## **Avis sur 1ère révision du PLU de la commune de BOURG SAINT BERNARD (31)**

N°Saisine : 2024-013069

Avis émis le 7 juin 2024

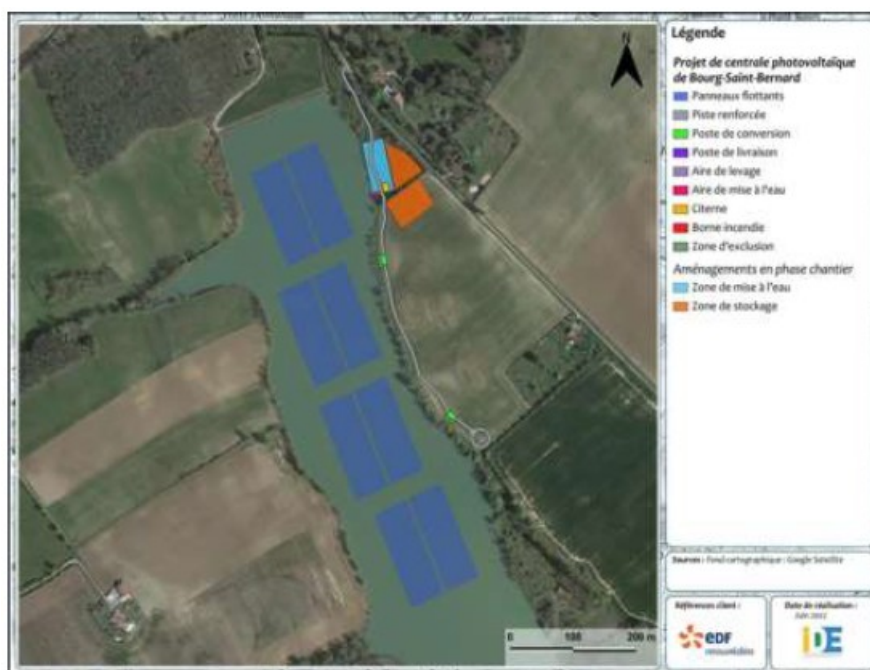
Concernant les secteurs de développement et plus particulièrement ceux qui font l'objet d'OAP, la MRAe relève qu'aucun inventaire naturaliste de terrain n'a été réalisé ni ne semble prévu. Bien que ces secteurs fassent partie de la trame urbaine existante, l'existence d'enjeux notamment dans les habitats naturels que peuvent constituer les arbres et haies n'est pas à exclure.

**La MRAe recommande de présenter précisément dans le dossier les enjeux environnementaux susceptibles d'être présents sur les secteurs de développement, d'analyser les incidences sur ces enjeux et de prévoir si nécessaire des mesures d'évitement et de réduction des impacts.**
